Informe Consolidado de Solicitud de Aclaraciones, Rectificaciones y/o Ampliaciones a la Declaración de Impacto Ambiental del Proyecto "Modificación Proyecto Viviendas del Plan de Emergencia Habitacional D.S. 49 Costa Norte"

Nombre del Titular : Constructora manzano y asociados limitada
Nombre del Representante Legal : Cristian Andrés San Martín Acuña
Dirección : Las Margaritas N°1925, San Pedro de la Paz

El presente Informe Consolidado de Solicitud de Aclaraciones, Rectificaciones o Ampliaciones a la Declaración de Impacto Ambiental del proyecto "Modificación Proyecto Viviendas del Plan de Emergencia Habitacional D.S. 49 Costa Norte", contiene las observaciones generadas en virtud de la revisión de la DIA.

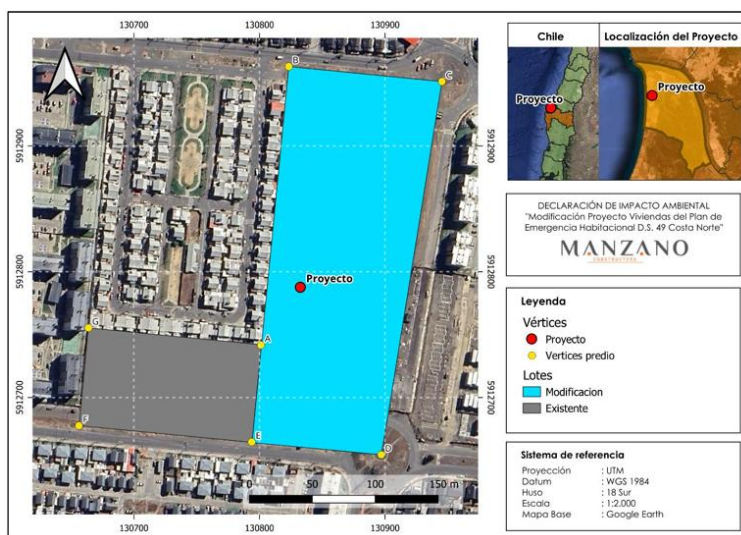
3.1.5. Se solicita al titular caracterizar los Grupos Humanos Pertenecientes a Pueblos Indígenas de la Comuna de San Pedro de la Paz identificados en el área de influencia del proyecto, que de acuerdo al titular corresponden a la C.I. Joaquín Melipán, A.I. Fey Aliwen Taiñ y A.I. Inaltu Lafquen, con el objetivo de informar las dinámicas territoriales de los mismos, para lo cual, se requerirá una caracterización más detallada y la consideración de presentar puntos de georreferenciación de sitios de significancia cultural, e información pertinente de cada grupos, especialmente asociado a las actividades que pudiesen realizarse en el territorio.
